**RÉPONSES D'HYDRO-QUÉBEC DISTRIBUTION  
À LA DEMANDE DE RENSEIGNEMENTS N° 1  
DU RNCREQ**

**Réponses à la demande de renseignements n° 1  
du RNCREQ**

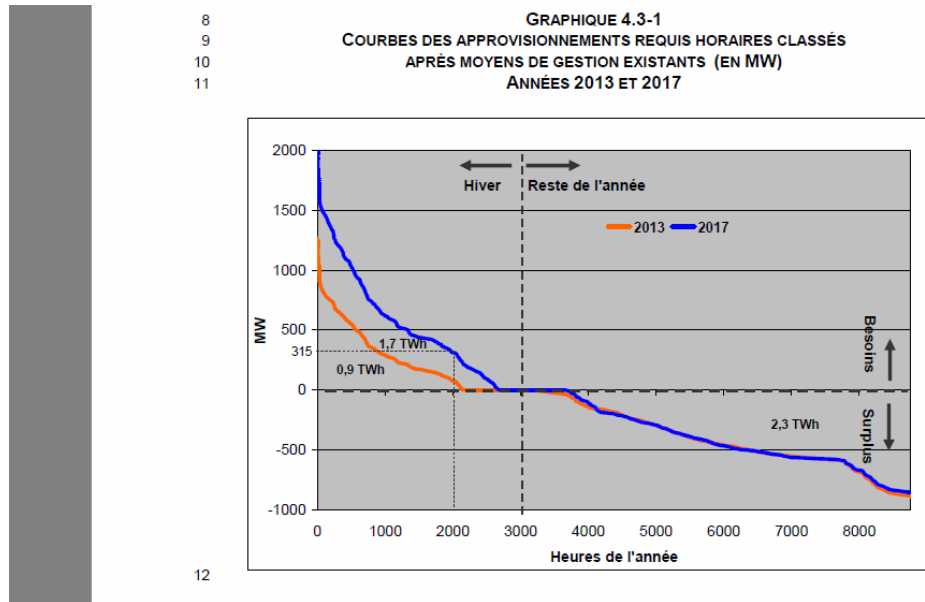
**13.3** Pour chacune des années et pour chaque scénario, veuillez fournir la quantité d'énergie différée et la quantité d'énergie rappelée selon les Conventions d'énergie différée

**Tel que mentionné à la page 15 de la pièce HQD-1, Document 1, les quantités en vertu des Conventions avec le Producteur sont les mêmes dans tous les cas analysés lors d'une même année. Voir également la réponse à la question 8.1.1.**
